ЈП за изградњу ОБРЕНОВЦА

ПРЕДМЕТ: Појашњење, измена и допуна конкурсне документације

У вези са захтевом за појашњења конкурсне документације за набавку радова на **изградњи кишне канализације на делу Улице краља Александра 2. и 3. фаза** редни број **Р-12/2015**, сходно члану 63. став 2., 3. и 5. Закона о јавним набавкама дајемо појашњење, измену и допуну конкурсне документације према следећем:

Сепаратор - темељна плоча
деталји армирања

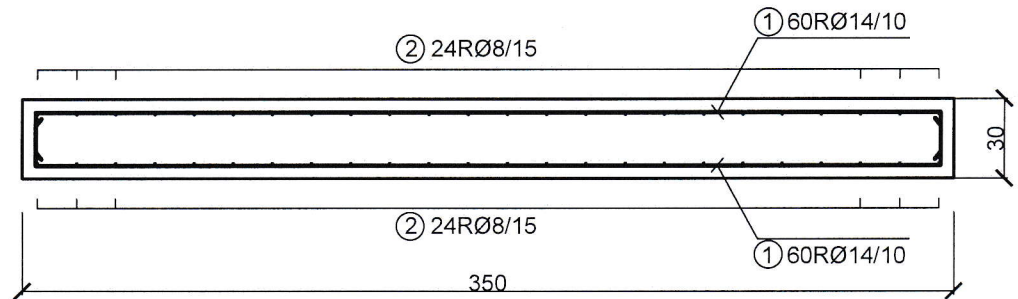
1. Питање: У Техничкој спецификацији под III Бетонски радови тачка 6. Израда доње А.Б. плоче димензија 7x3,5 м дебљине $D=10$ цм У цену урачунати двоструко армирање. Која арматура (ознака) се узима у обрачун?

Одговор: Израда доње плоче сепаратора, мења се и гласи димезије сепаратора су 6,0x 3,5м дебљине $D=30$ цм. Количина је промењена уместо 2,5м³ на 6,3м³.

Арматура која се уграђује је дата посебном скицом за армирање плоче сепаратора.

У прилогу дописа достављамо скицу сепаратора – темељне плоче.

Димензије темељне плоче - 350×600×30 cm
